A2

Neuaufstellung des Bebauungsplanes Nr. II/1/25.02 „Wohnen an der Hainteichstraße Ecke Dürerstraße“

- Nutzungsplan, Entwurf (Verkleinerung)
- Auswertung der Stellungnahmen aus der Offenlage gemäß §§ 3 (2), 4 (2) BauGB
- Übersicht: Ergänzungen und Änderungen der Planunterlagen zur Satzung

Stand: Satzung; Dezember 2020

Gestaltungsplan (ohne Maßstab)

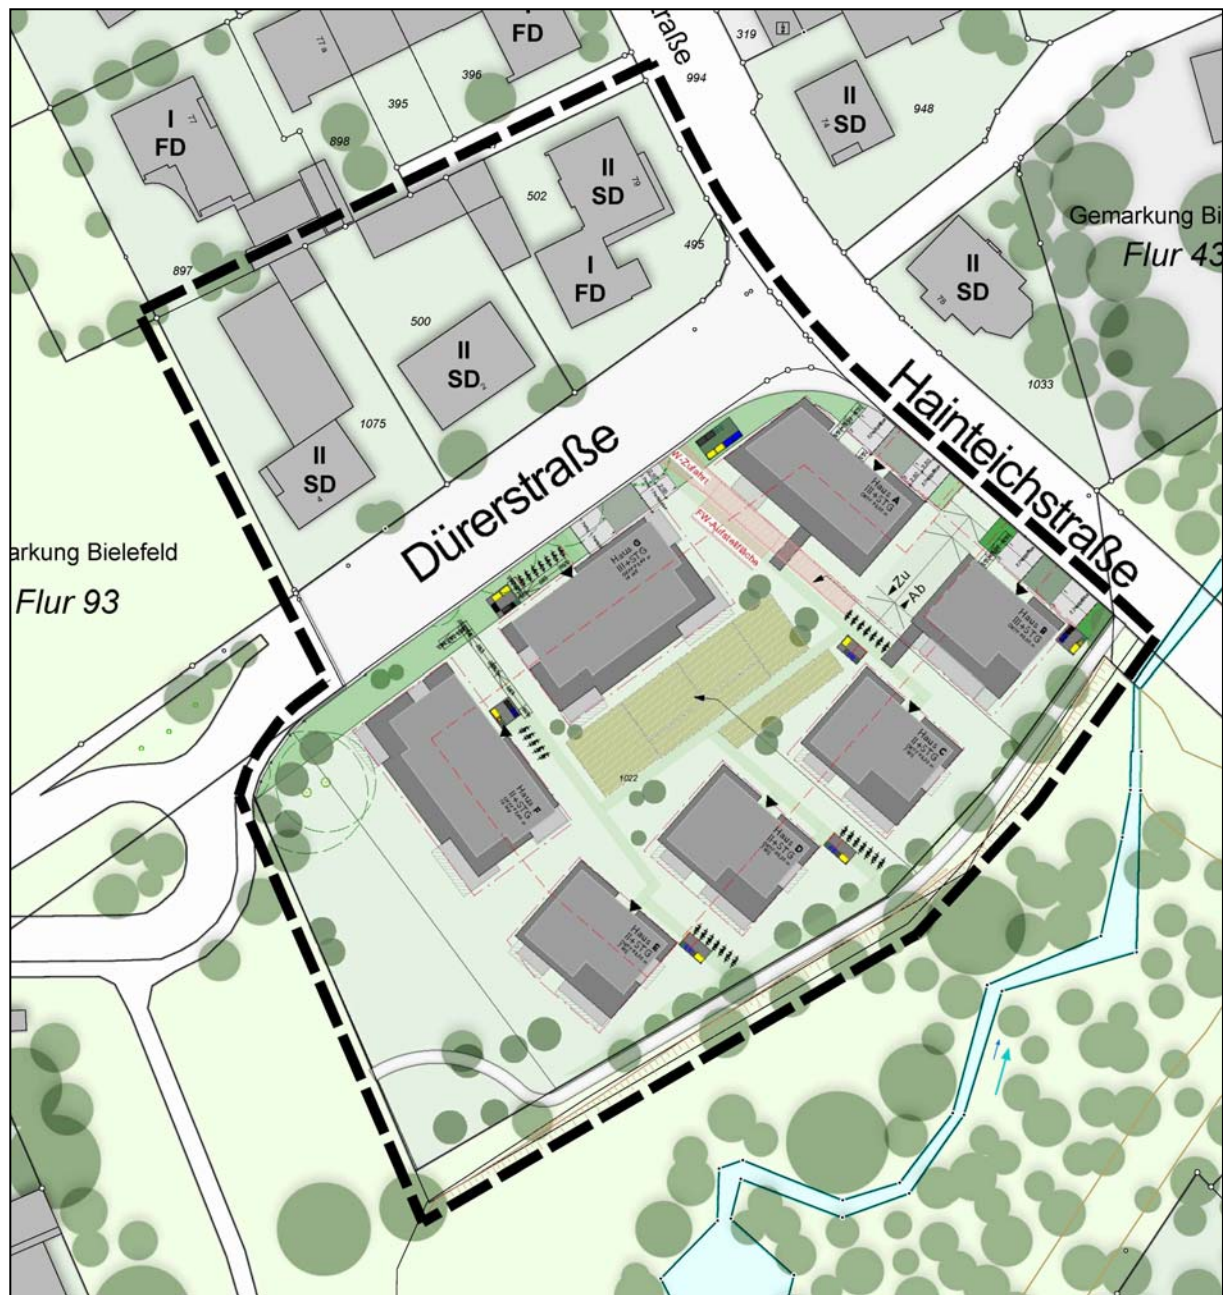
- **Nutzungsplan**
 - Kleinere redaktionelle Anpassungen
- **Gestaltungsplan**
 - Gebäudeecke im Norden angepasst an das Baufenster
- **Textliche Festsetzungen**
 - Kleinere redaktionelle Anpassungen
- **Begründung**
 - Kleinere redaktionelle Anpassungen
 - Ergänzende Aussagen zum Landschaftsplan im Kapitel 3.4 Landschaftsplan und naturschutzrechtliche Vorgaben
 - Ergänzende Aussagen im Kapitel 3.5 Auswirkungen des Bebauungsplanes auf den Landschaftsplan
 - Ergänzende Aussagen zu Fahrradstellplätzen im Kapitel 5.3 Verkehr und Erschließung
 - Ergänzende Aussagen zur Einleitungsstelle und zum Überflutungsschutz im Kapitel 5.8 Ver- und Entsorgung sowie Wasserwirtschaft
 - Aussagen zum Verfahren in den Kapiteln 4.2 Planverfahren, Städtebaulicher Entwurf / Konzept und 7.6.4 Offenlegung
